中部電力

浜岡原子力発電所
基準津波の策定のうち
プレート間地震の津波評価について
(コメント回答)

2021年12月17日

日本海溝と南海トラフの海溝軸から陸域までの距離

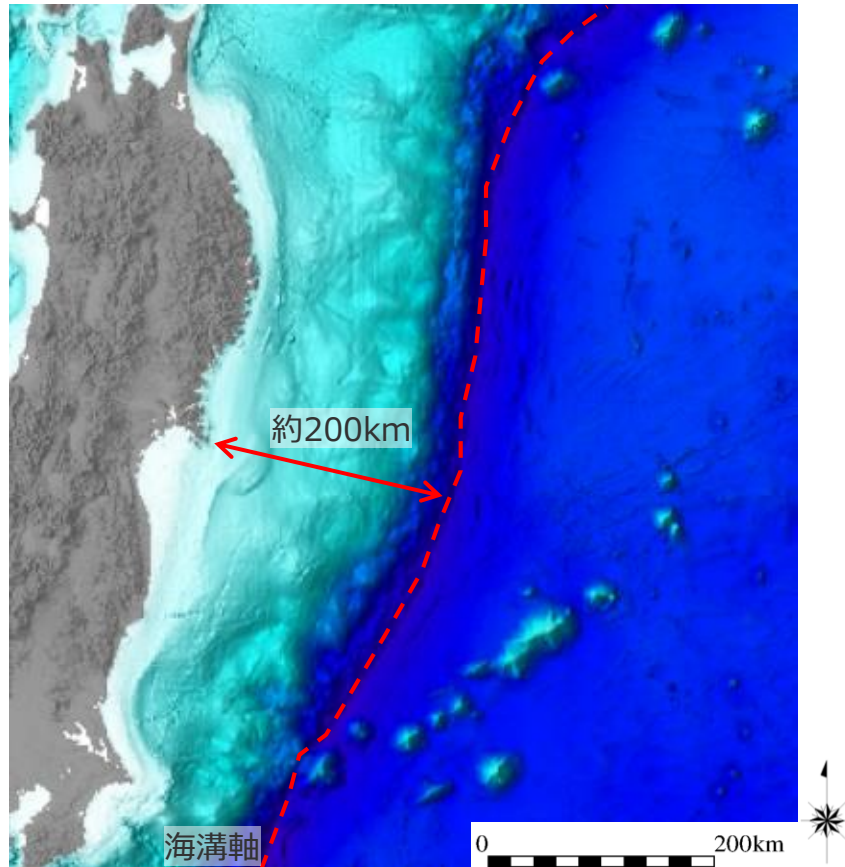
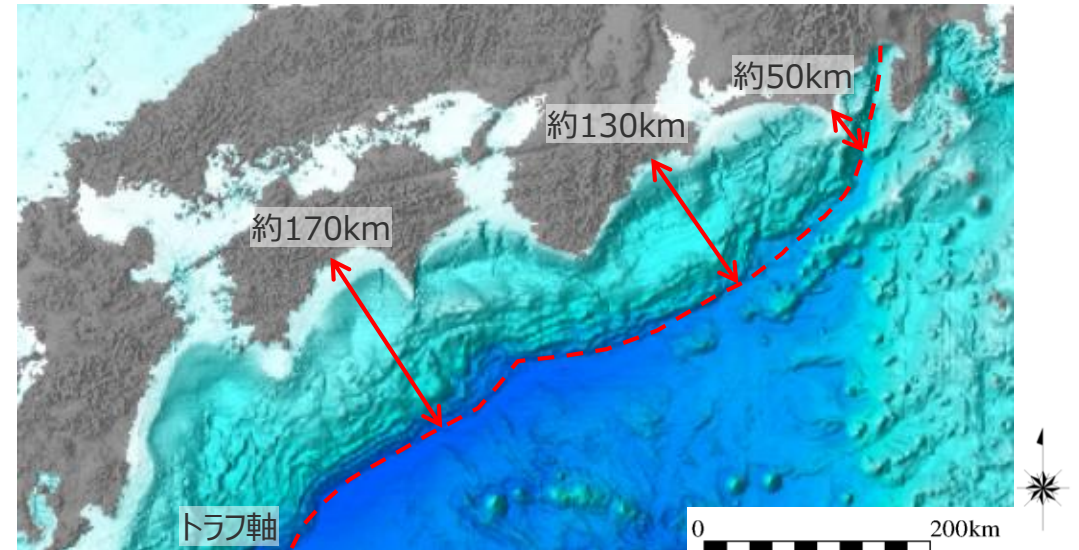
- 東北沖地震では、海溝軸付近で顕著なすべりの不均質が確認されている。海溝軸付近のすべりの不均質性の影響は、海溝軸から遠ければ津波伝播の過程で平均化されるが、海溝軸からの距離が近ければ平均化されずに到達するので、小さなすべりの不均質であっても影響が出やすい。国内外の巨大地震の津波事例が限られているなか、トラフ軸から近い浜岡においては、敷地の津波評価に影響の大きいすべり量、ライズタイムについて、更なる不確かさを考慮して裕度を持って設定する必要がある。

- 日本海溝と南海トラフの海溝軸から陸域までの距離は、おおよそ以下のとおり。
- 海溝軸から陸域までの距離は、日本海溝では約200kmであるのに対して、南海トラフでは約170km～50kmとなっており、敷地前面では約50km。

(最大上昇水位の平面分布)

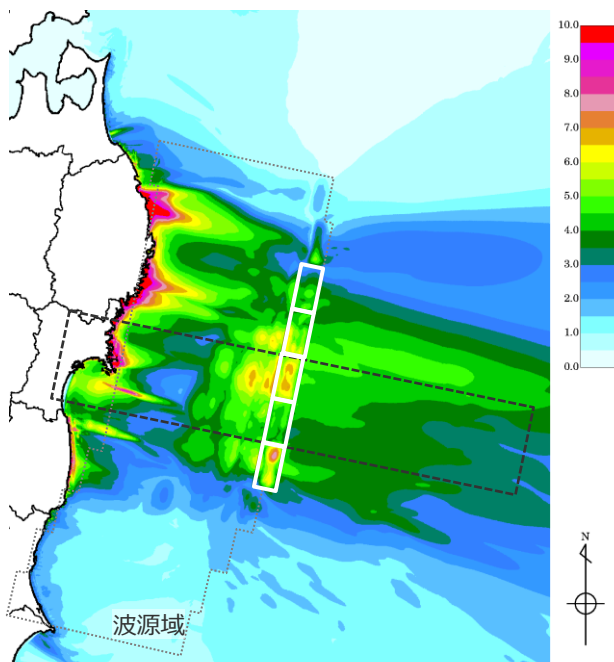
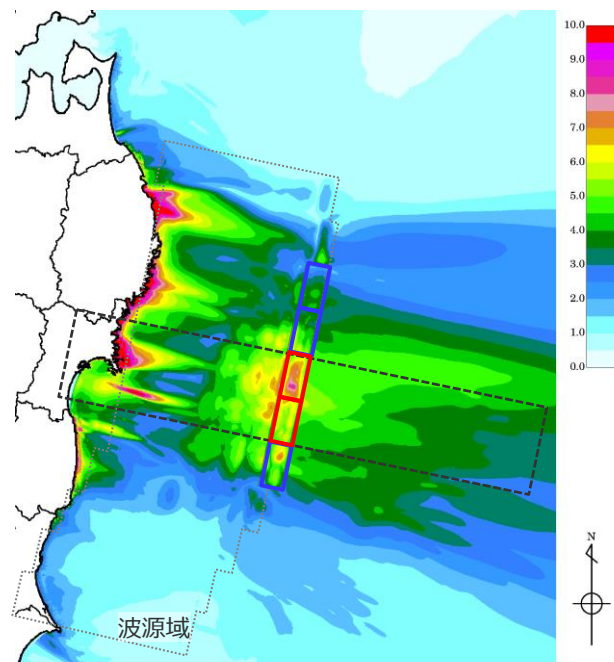
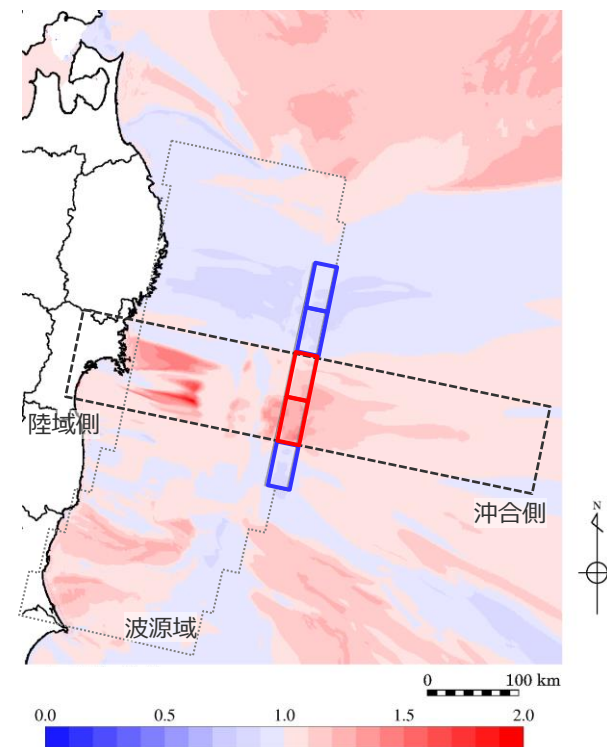
- 海溝軸付近のすべりの不均質性の影響について、実際に海溝軸付近のすべりの不均質性が確認された東北沖地震の津波波源モデルを対象として、海溝軸付近において大きくすべった領域の断層すべりが、(a)一様なケースと(b)不均質なケースとを設定し、両ケースによる津波評価結果の差異について、海溝軸からの距離の観点から比較した。
- ここで、(b)不均質なケースは、海溝軸付近において不均質なすべり分布が推定されている東北沖地震の津波インバージョンモデルそのものとした。
 (a)一様なケースは、東北沖地震の特性化モデルにおいて、一様な超大すべり域（平均すべり量の4倍のすべり量を設定する領域）が全断層面積の5%の領域に設定される事例（内閣府(2012)等）を踏まえ、東北沖地震の津波インバージョンモデルに対して、海溝軸付近において大きくすべった全断層面積の約5%の領域の小断層のすべり量とライズタイムを、一様に40m・150sとした。

- 海溝軸付近において大きくすべった領域内部の断層すべりが、(a)一様なケースと (b)不均質なケースの最大上昇水位分布を示す。
- 両ケースの最大上昇水位分布は、全体としては大きな違いはないが、(b)不均質なケースでは、(a)一様なケースよりも大きなすべり量を設定した小断層の正対した陸域側および沖合側において、津波水位が大きくなっていることが確認できる。

(最大上昇水位の断面分布：海溝軸から沖合側)

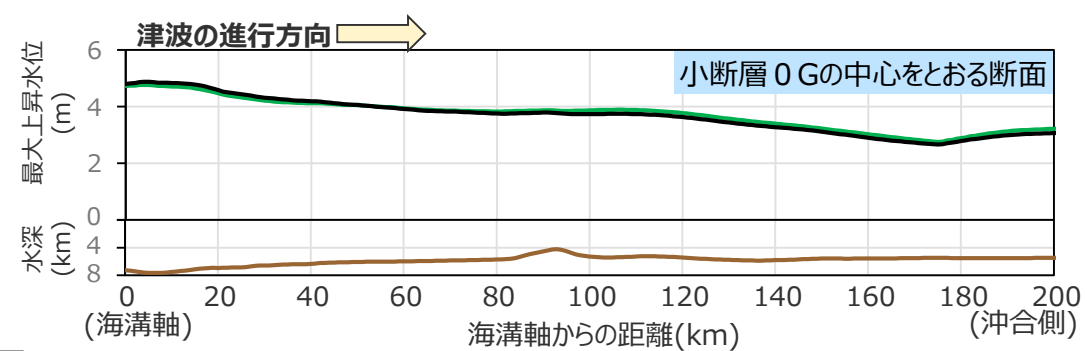
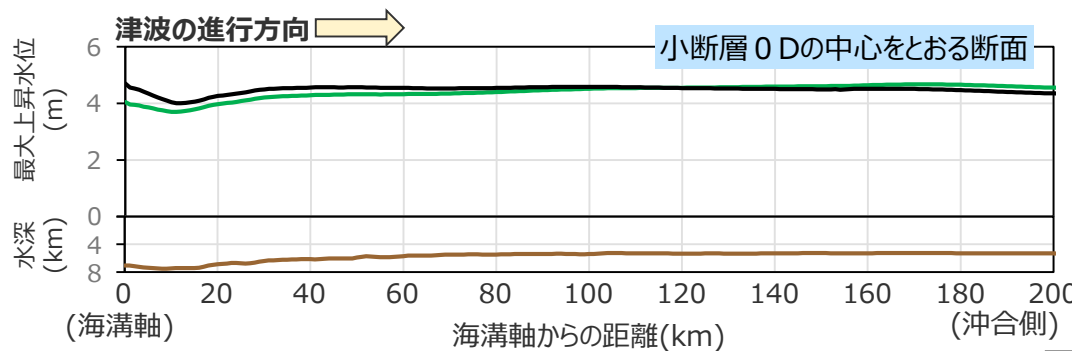
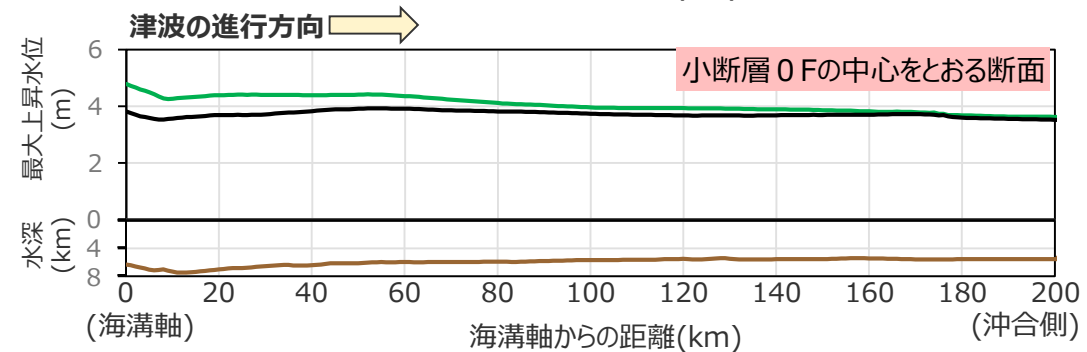
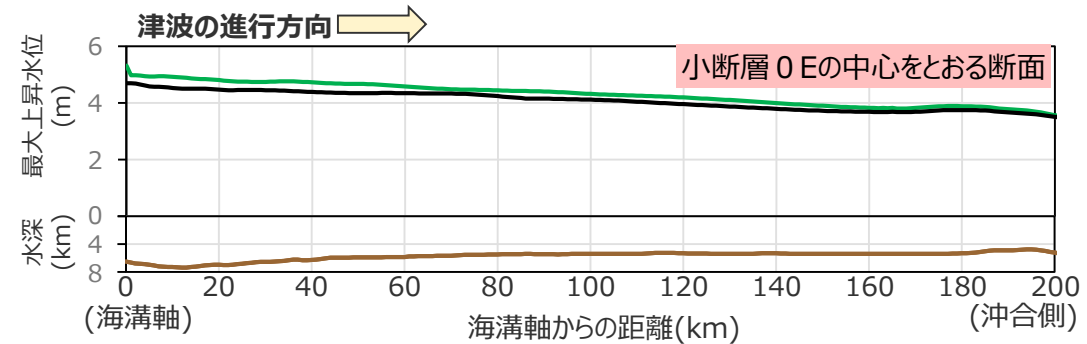
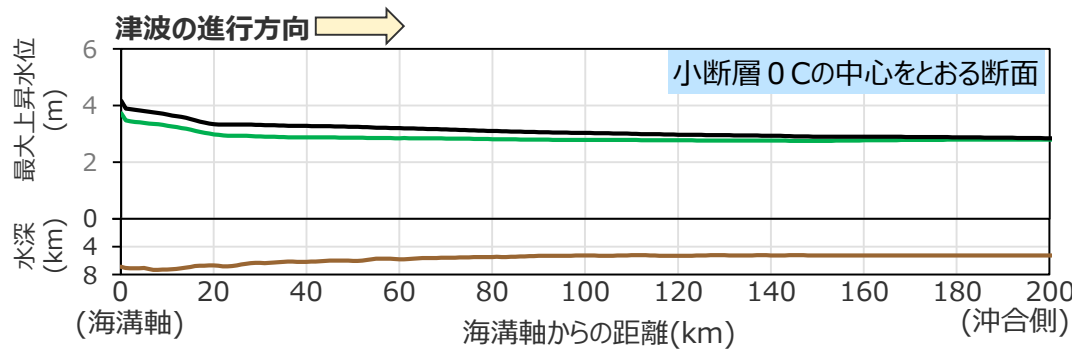
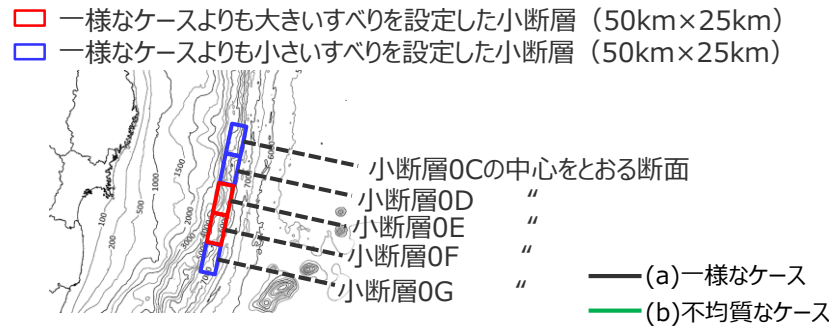
- 各小断層の海溝軸から沖合方向断面について、(a)一様なケースと (b)不均質なケースの海溝軸付近の津波波源による津波の最大上昇水位の分布を示す。
- 水深がほぼ一様な海溝軸から沖合側では、最大上昇水位の違いは、海溝軸付近で相対的に大きく、海溝軸から沖合側に向かうにつれて小さくなり、検討している小断層のサイズ (50km×25km) よりも離れた約100～200kmの地点ではほぼなくなっていることが確認できる。

海溝軸付近のすべりの不均質性による影響は、水深がほぼ一様な海溝軸から沖合側では、津波が平面的に広がりながら伝播することに伴う幾何減衰によって、海溝軸から離れるに従い徐々に小さくなっていくことを確認した。

(最大上昇水位の断面分布：海溝軸から陸域側)

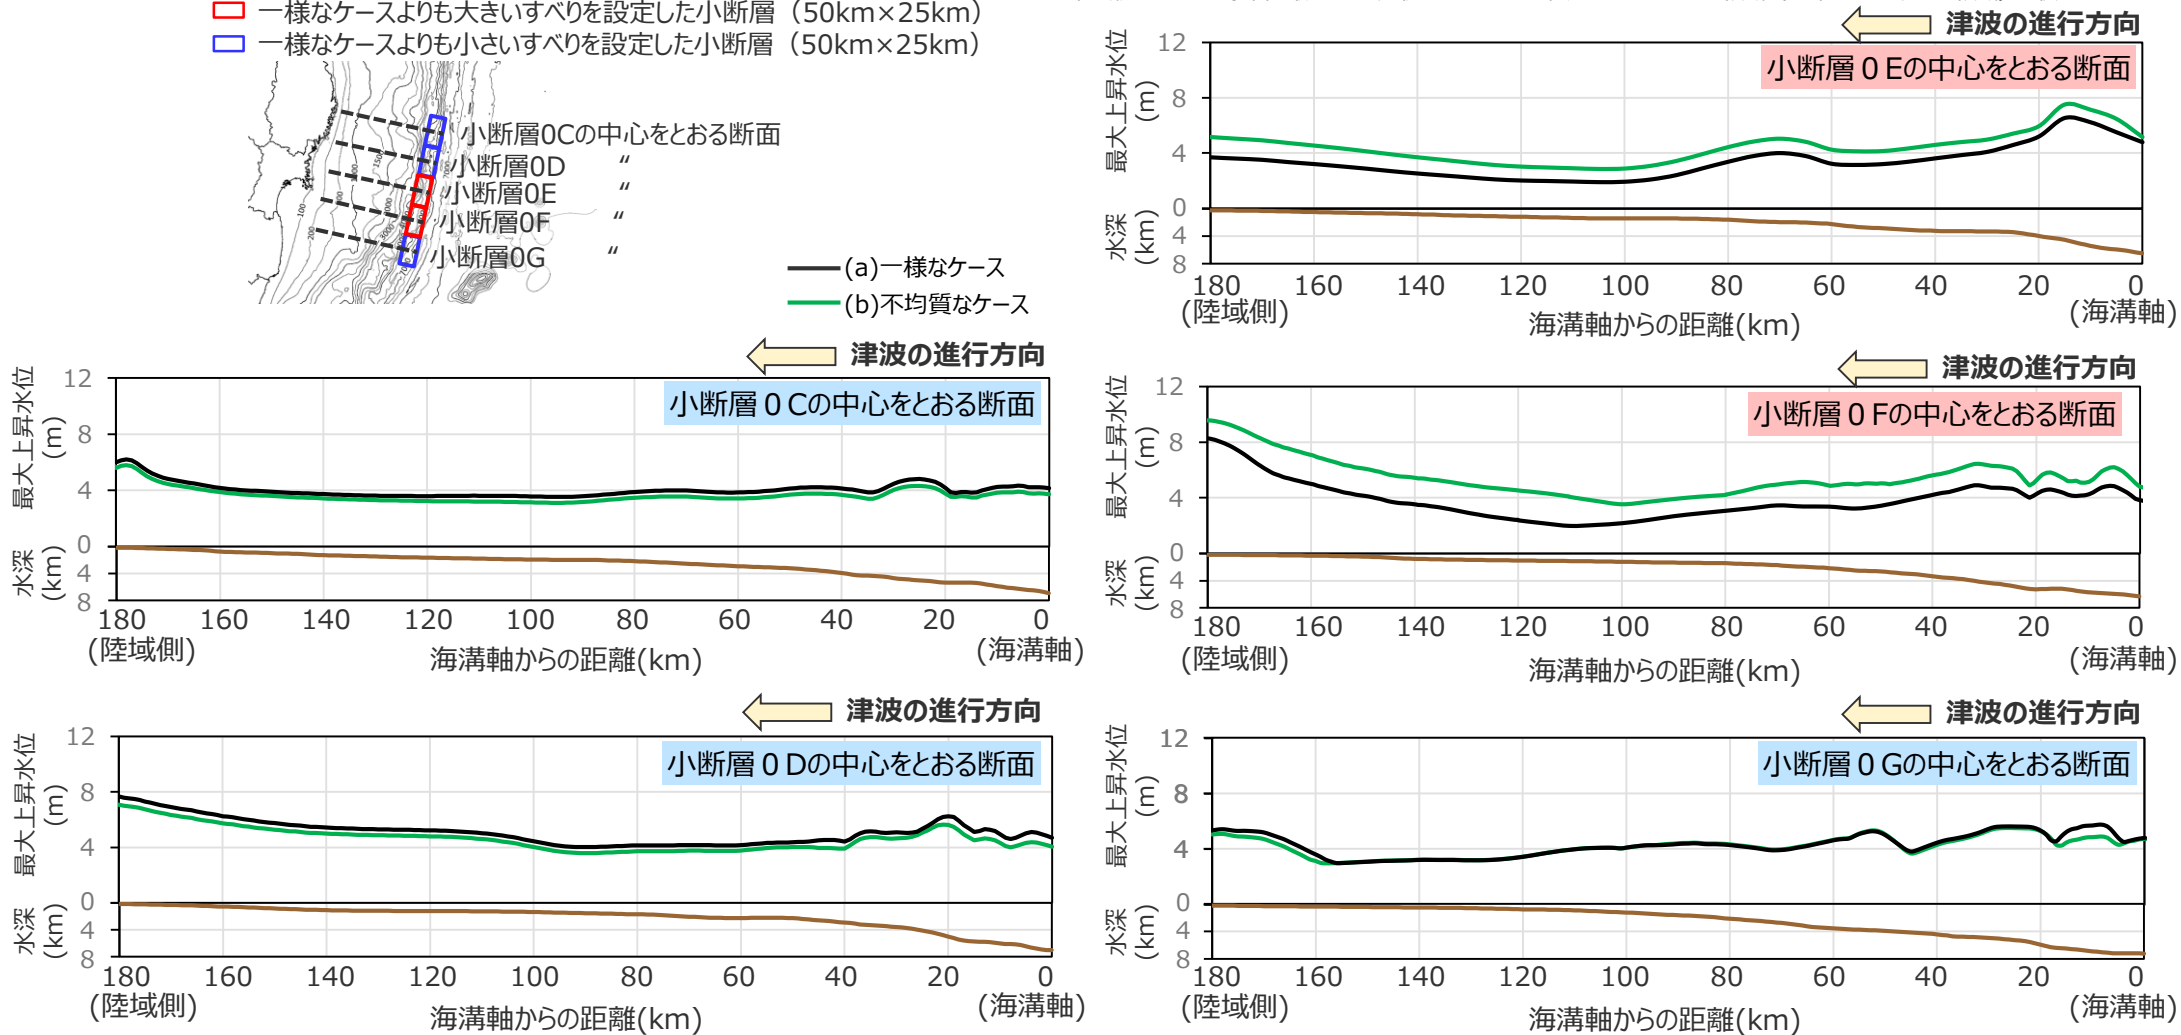
- 各小断層の海溝軸から陸側方向断面について、(a)一様なケースと (b)不均質なケースの海溝軸付近の津波波源による津波の最大上昇水位の分布を示す。
- 水深が徐々に浅くなる海溝軸から陸域側では、最大上昇水位の差異は、海溝軸から沖合側とは異なり、海溝軸から約100km以上離れた地点でも認められる。

海溝軸付近のすべりの不均質性による影響は、水深が徐々に浅くなる海溝軸から陸域側では、海底勾配があることによって津波が陸方向に直進する傾向が強く、海溝軸から離れた地点でも影響がなくならないことを確認した。

(更なる不確かさを考慮した津波評価結果：基準断層モデル1)

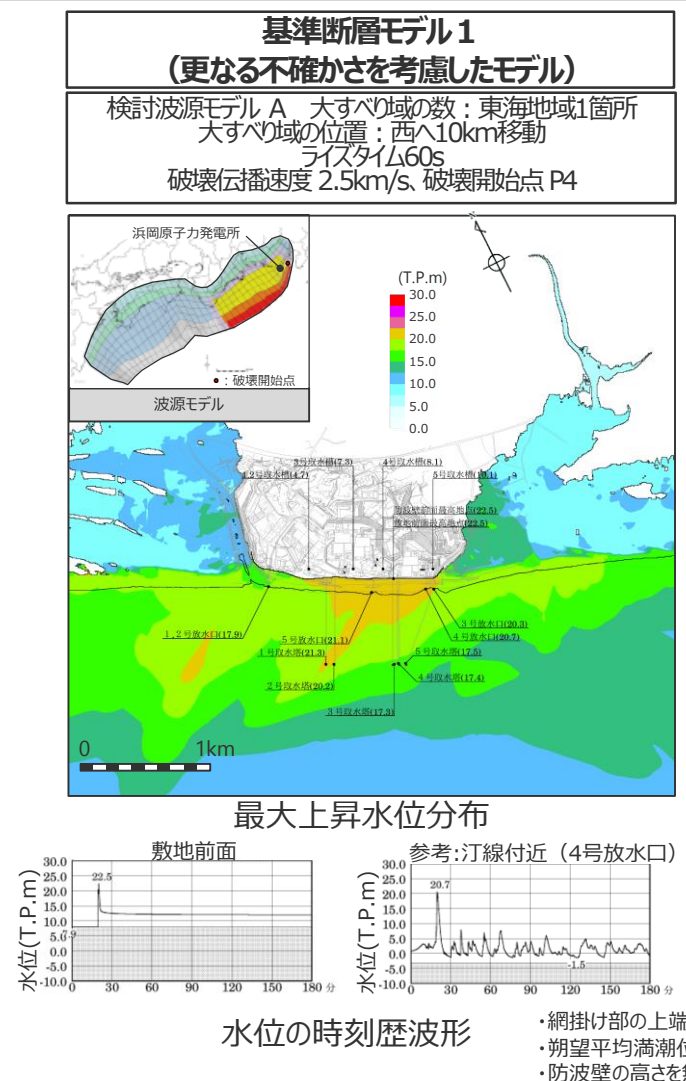
■ 詳細パラメータスタディのモデルに対して更なる不確かさを考慮したモデルの水位上昇側の津波評価結果を以下に示す。

最大上昇水位(T.P.m)				
敷地前面	1・2号取水槽	3号取水槽	4号取水槽	5号取水槽
22.5	4.7	7.3	8.1	10.1

②プレート間地震の津波評価への反映 (内閣府の最大クラスモデルとの比較)

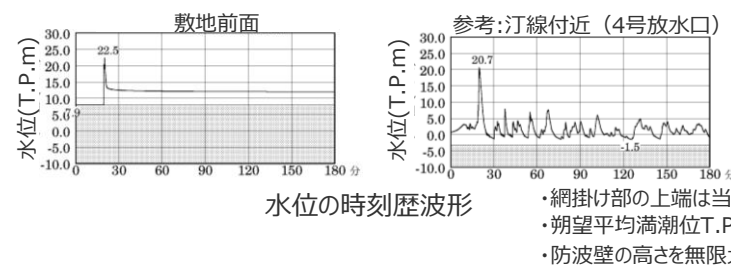
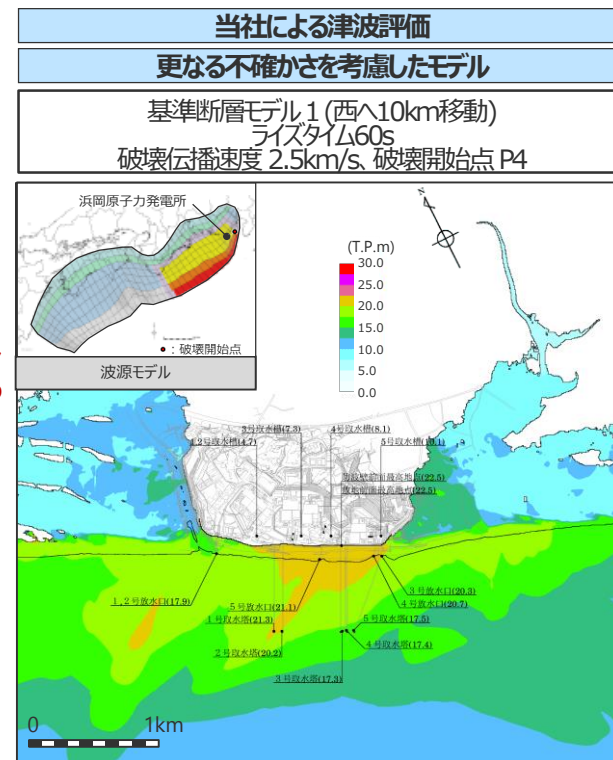
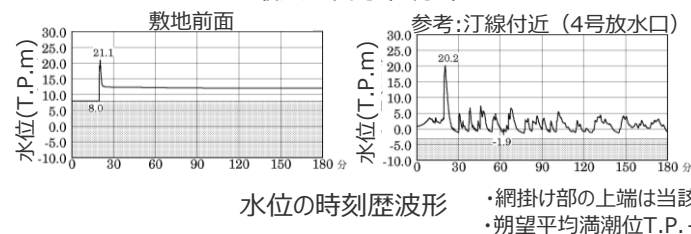
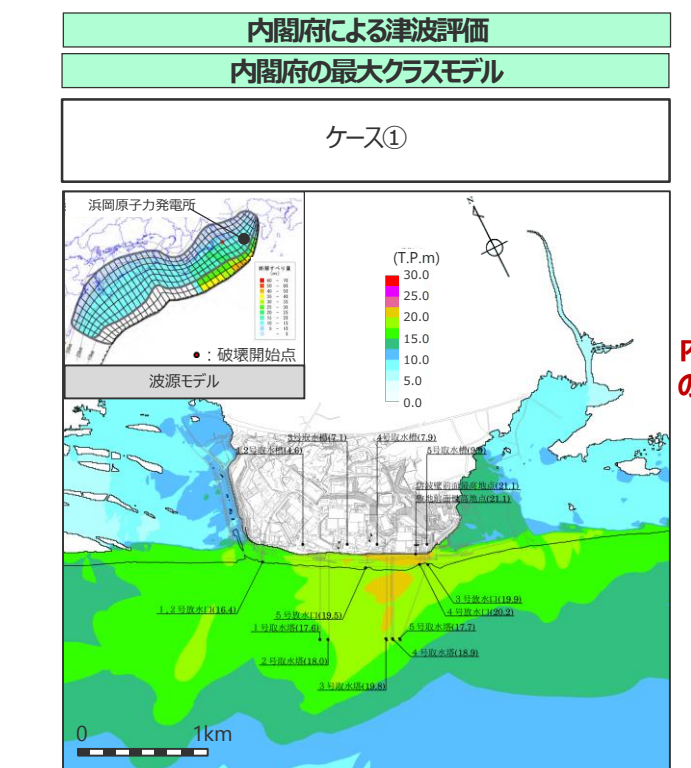
■ 更なる不確かさを考慮したプレート間地震の津波評価結果 (T.P.+22.5m) は、内閣府の津波評価結果 (T.P.+21.1m) を上回っていることを確認した。

内閣府の最大クラスモデル
の津波評価を上回っている
